改善箇所説明図

エンジンルーム左側面図

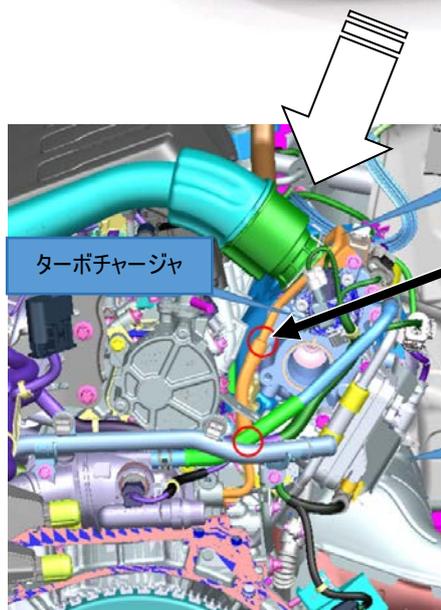
不具合発生箇所

オイル供給ホース

ターボチャージャのオイル供給ホースにおいて、製造機器の保守管理が不適切なため、カシメ不良が発生しているものがある。そのため、当該箇所からオイル漏れが発生し、最悪の場合、漏れたオイルが排気管に付着することで火災に至るおそれがある。

全車両、オイル供給ホースの製造日を確認し、該当する場合は当該ホースを良品に交換する。

識別 : 車台番号の付近に黄色ペイントを塗布する
